**UPDATE zum 01.12.2019**

ab dem 01.12.2019, fehlt bei den ausgelieferten NovoPort IV (4) Komplett Systemen das Metallstück am Anfang vom Zahnriemen.

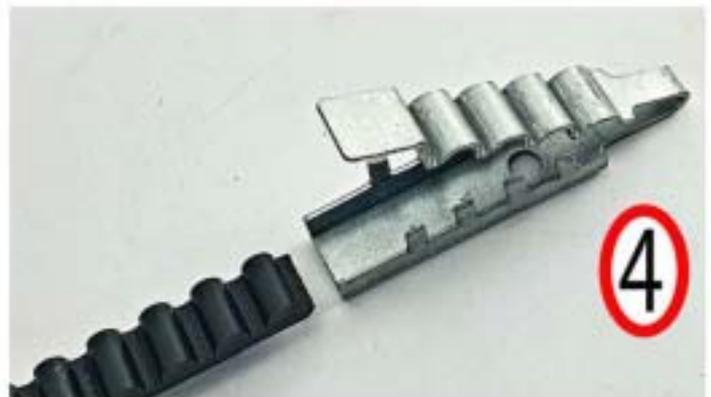
Die im Lieferumfang enthaltenen Zahnriemen, werden nur noch ohne dieses Metallstück ausgeliefert.

Somit muss, (wenn dieses Metallstück zum Befestigen vom Zahnriemen bei einem älteren Tor von Ihnen benötigt wird) dieses vom alten Zahnriemen entfernt, und auf dem Neuen Zahnriemen gelammert werden.

**Zusatz Hinweis:**

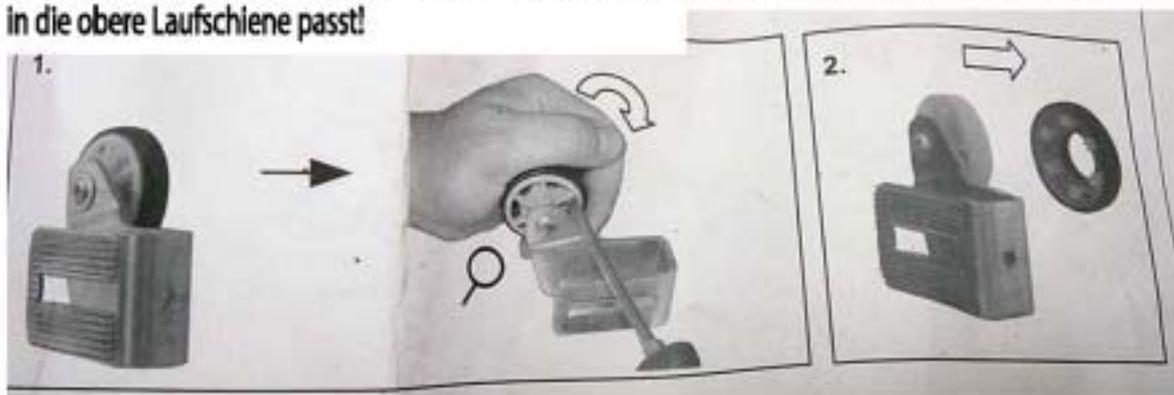
Sollte noch kein NovoPort bei Ihnen montiert sein, so ist auf der Seite wo der Antrieb am Tor montiert werden soll Der Adapterring von der obersten Laufrolle zu entfernen, damit diese, nach Montage vom Zahnriemen wieder in die obere Laufschiene passt!

sollte die obere Laufrolle, in dieser Ausführung bei Ihnen nicht vorhanden sein?  
kann diese unter nachfolgenden Links zusätzlich bestellt werden:

Laufrollenhalter oben rechts  
Novoferm /Siebau Art-Nr 11400069

Laufrollenhalter oben links  
Novoferm /Siebau Art-Nr 11400070
